ADRESSE DE L'INSTALLATION: Avenue du 10ème de Ligue 13
6100 ARLON 1^{er} étage

CONTROLE D'INSTALLATION ELECTRIQUE BASSE TENSION ALIMENTEE PAR LE RESEAU DE DISTRIBUTION BT

☒ Visite de contrôle lors de la vente d'une unité d'habitation (RGIE art. 276bis)

Feuillet BT n° 185069

Annexe 1B

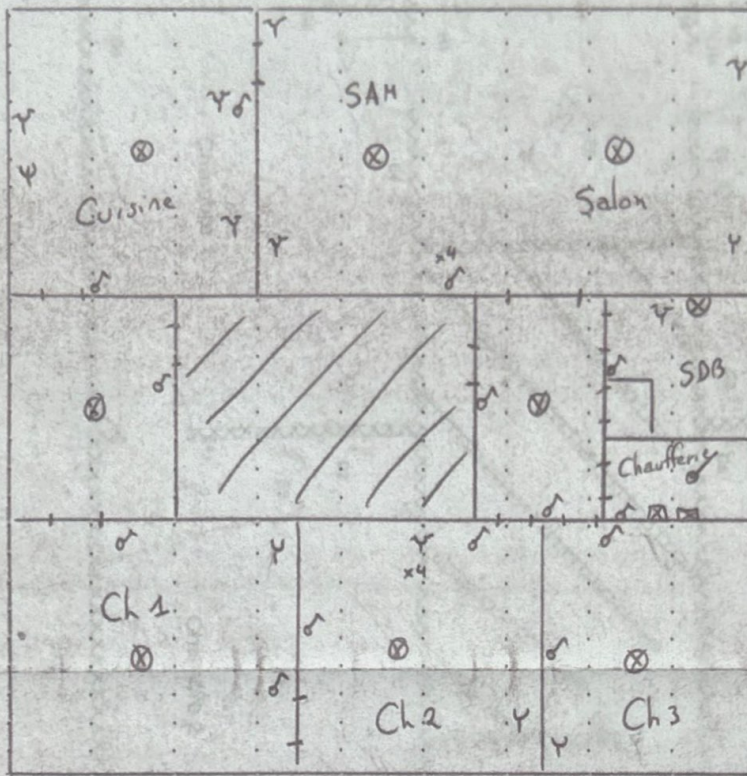
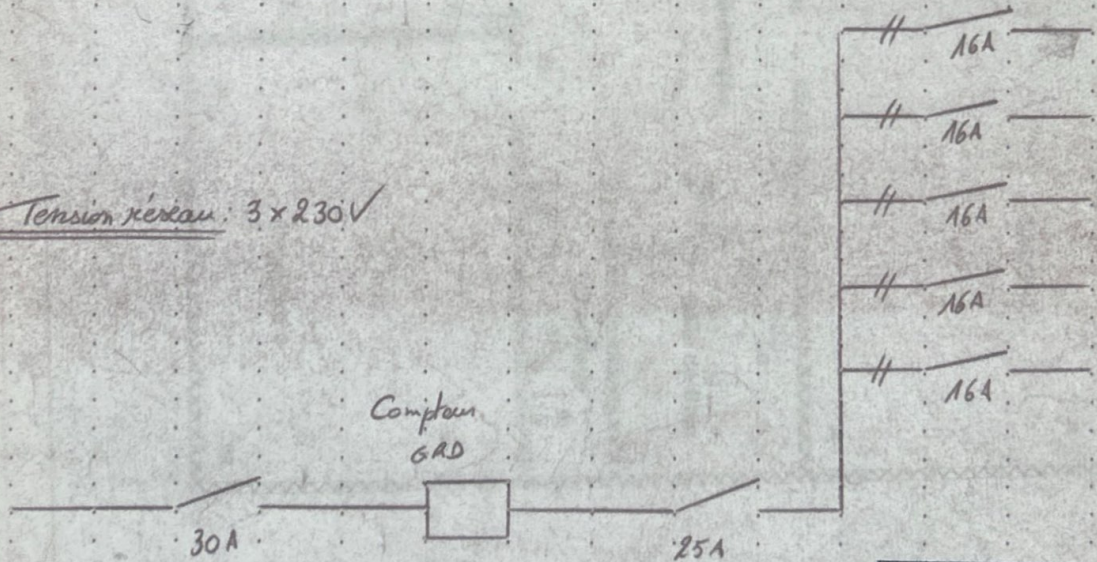
- ☒ La résistance de la prise de terre doit être inférieure à 30Ω au lieu de Ω. (RGIE art. 86.01)
- ☒ Sectionneur de terre à placer / à localiser (RGIE art. 70.05)

- ☒ Les différentiels 300mA et/ou 30mA ne fonctionnent pas en présence d'un courant de défaut. (RGIE art. 86.07/278.02)
- ☒ Sur quelques prises, une discontinuité du conducteur de protection a été constatée dans les locaux suivants: (RGIE art. 70.01)
(*) hall d'entrée - living - salle à manger - cuisine - remise - cave - salle de bains - hall de nuit - chambre(s) à coucher - garage
autre :

- ☒ Défaut d'isolement constaté sur le(s) circuit(s) (RGIE art. 20)
- ☒ Absence des schémas unifilaires et/ou d'implantation. (A.M. 27-7-1981)
- ☒ Les schémas unifilaires et de position doivent être adaptés à la situation existante et conformes au RGIE (A.M. 27-7-1981)

- ☒ Aucun différentiel présent en tête d'installation (RGIE art. 86.07)
- ☒ L'intensité nominale du/des différentiels est inférieure à l'intensité nominale de la protection du raccordement au réseau de distribution et à la somme des intensités des circuits placés en aval (RGIE art. 251.10)

- ☒ Veuillez prévoir un dispositif permettant de sceller les bornes d'entrée du/des différentiel(s) général(aux) (RGIE art. 86)
- ☒ Certains circuits "humides" ne sont pas protégés par un différentiel d'une sensibilité de 30mA au moins. (RGIE art. 86.08/278.14) ①

- ☒ Conducteurs de protection, liaisons équipotentielles principales et/ou liaisons équipotentielles supplémentaires de section(s) adéquate(s) à prévoir (RGIE art. 72) ①

- ☐ Nombre de prises par circuit trop élevé (RGIE art. 86.03)
- ☒ La section des conducteurs est inférieure à celle admise en fonction des dispositifs de protection installés. (A.M. 27-7-1981 Art 6 / RGIE art. 278.05)

- ☒ Les extrémités des fils souples doivent être étamées ou munies d'embouts à sertir. (RGIE art. 251)
- ☒ Plaques de calibrage à placer dans le tableau électrique afin d'éviter que les protections contre les surintensités puissent être interchangeables (RGIE art. 251.04/278.04)

- ☒ Les protections dont le fonctionnement est entravé (pontage) doivent être remplacées (RGIE art. 9.03)
- ☐ Le marquage des dispositifs de protection de quelques circuits est effacé, matériel à remplacer (RGIE art. 9.02)

- ☐ Isoler les conducteurs non utilisés et/ou les placer dans une boîte de dérivation. (RGIE art. 49.01)
- ☒ Refixer le matériel électrique (prises, interrupteurs,...). (RGIE art. 5.01)

- ☒ Entrées de câbles dans le matériel électrique à revoir (interrupteurs, prises, luminaires,...)
- ☐ Plaques de recouvrement des interrupteurs et/ou prises à remplacer (RGIE art. 5.01)

- ☒ Orifices dans le carter de protection du tableau électrique à boucher afin de se protéger contre les chocs électriques par contact direct (degré IP). (RGIE art. 49.01)
